中部電力

浜岡原子力発電所  
基準津波の策定のうち  
歴史記録及び津波堆積物に関する調査について  
(コメント回答)

2022年9月7日

## 第1053回審査会合（2022年6月10日）コメント一覧表

# 【今回】津波堆積物に関する現地調査の全体概要

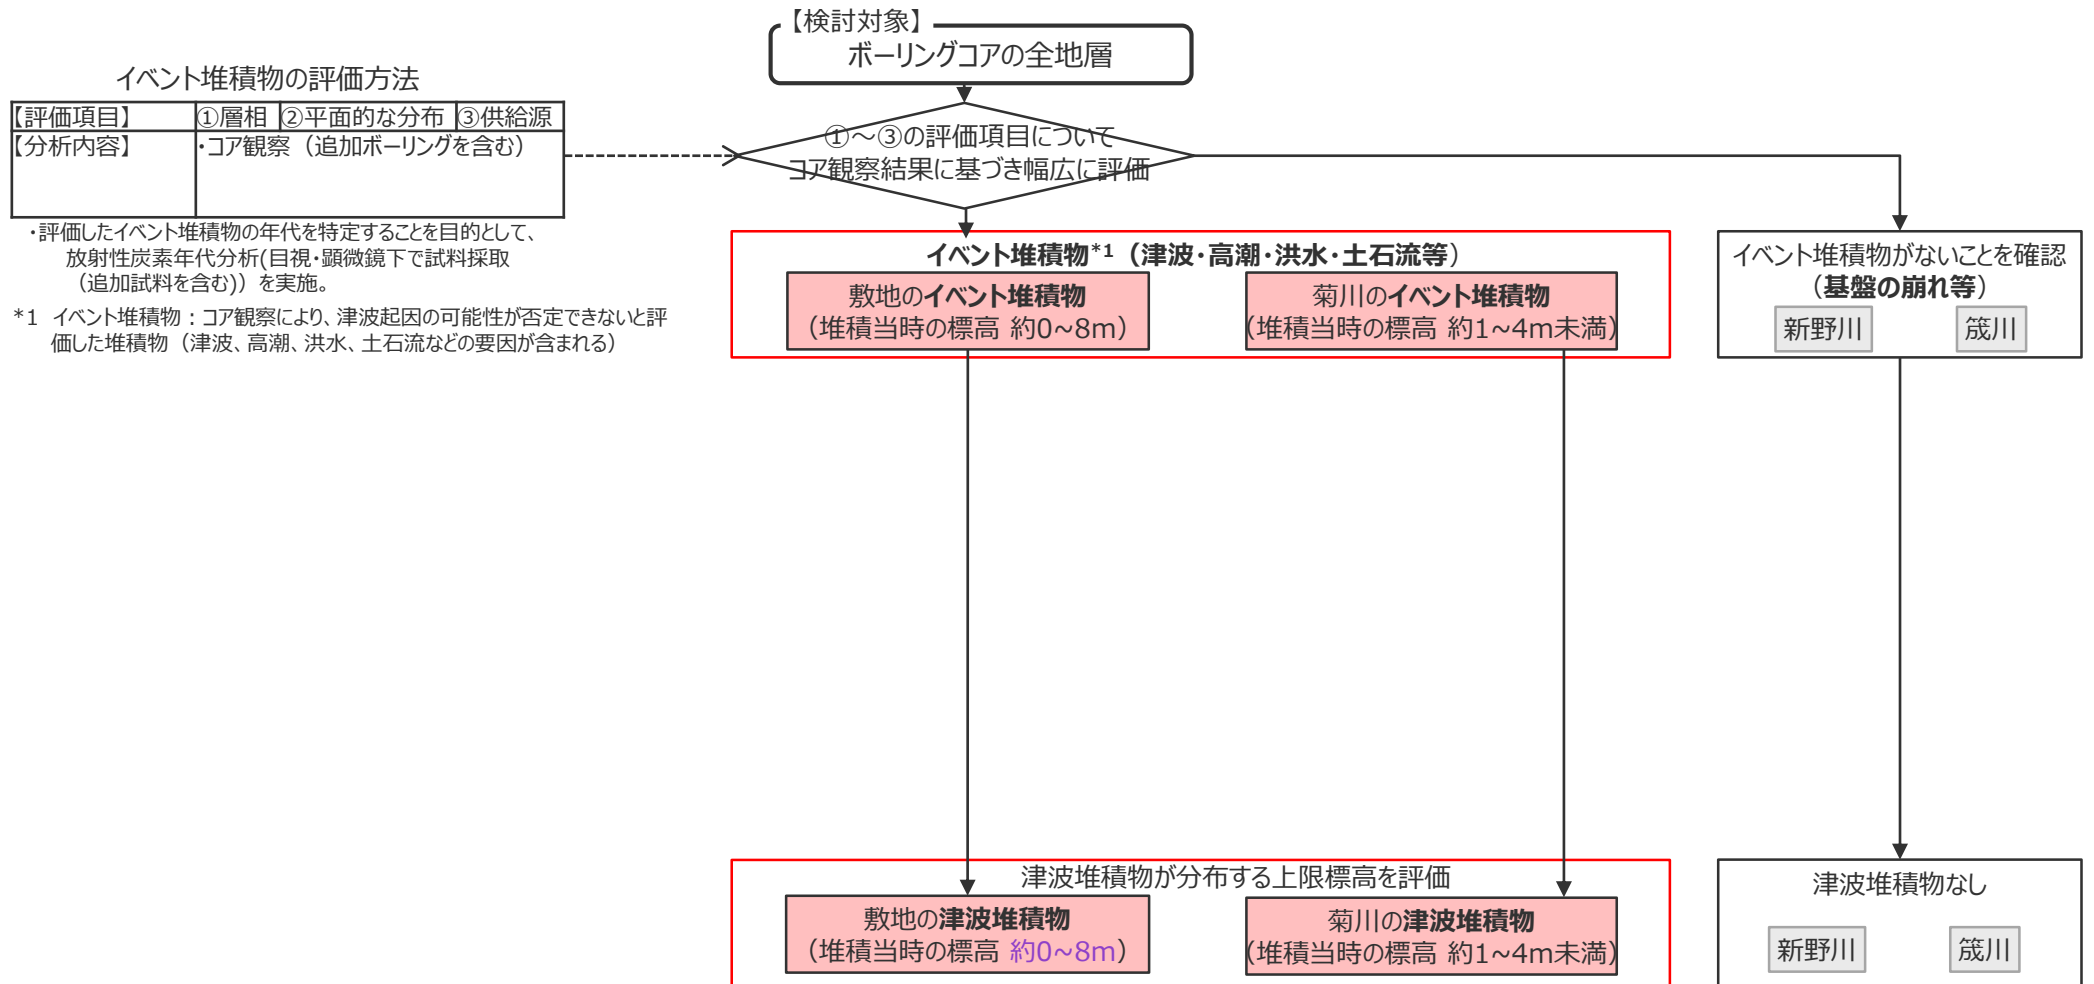
- 敷地内のイベント堆積物の分布及び上限標高の評価結果について、第1020回審査会合で評価したイベント堆積物の上流側において追加でボーリング調査を行い、それまでの調査によって確認されていたイベント堆積物と同程度以上の標高に泥質堆積物が分布していること、泥質堆積物中にイベント堆積物が認められないことを確認し、イベント堆積物の上限標高が約8mから変わらないことが確認できた。一方で、敷地の詳細調査結果をもとに海起源イベント堆積物でなければ津波堆積物としないとする評価方針の変更については、基準適合上の必要性を考慮し、評価方針を見直すこと。

- 敷地及び敷地周辺のボーリングコアについて、上下の地層と異なる層相の地層等を対象に、津波堆積物に見られる特徴を踏まえて、①層相、②平面的な分布、③供給源に関して、コア観察結果に基づき、イベント堆積物として抽出した。
- 抽出されたイベント堆積物には、津波に起因する堆積物のほかに高潮、洪水、土石流等に起因する堆積物も含まれていると考えられるが、ここではイベント堆積物すべてを保守的に津波堆積物と評価することにより、津波堆積物の上限標高を評価した。
